3 декабря 2013

Предмет: **Maverick – Корректировка Руководства по  
техническому обслуживанию и ремонту  
(процедуры снятия и обратной установки  
ведущего / ведомого шкивов вариатора)**No. **2014-9**

## ВЕДОМЫЙ ШКИВ

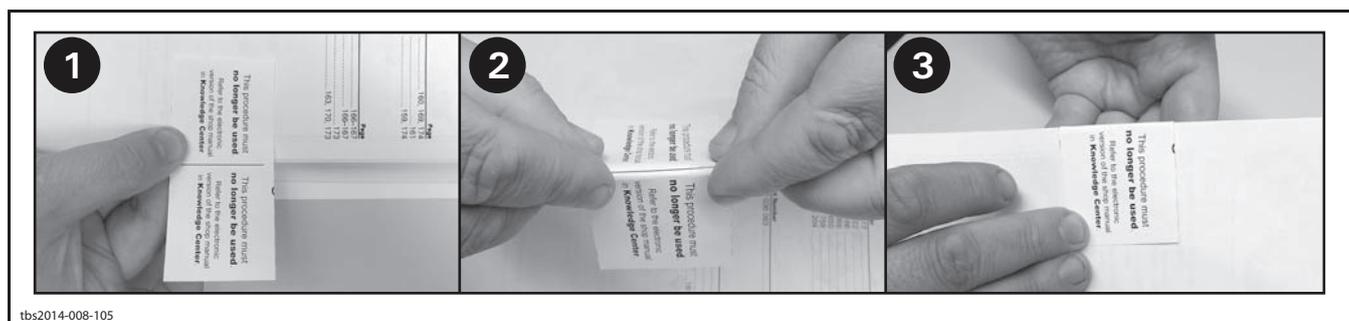
Изменена процедура монтажа ведомого шкива вариатора, которая теперь предусматривает использование резьбового клея LOCTITE 243 для штатного винта крепления. Чтобы отразить новую процедуру установки ведомого шкива вариатора, изменения внесены в электронную версию Руководства по техническому обслуживанию и ремонту.
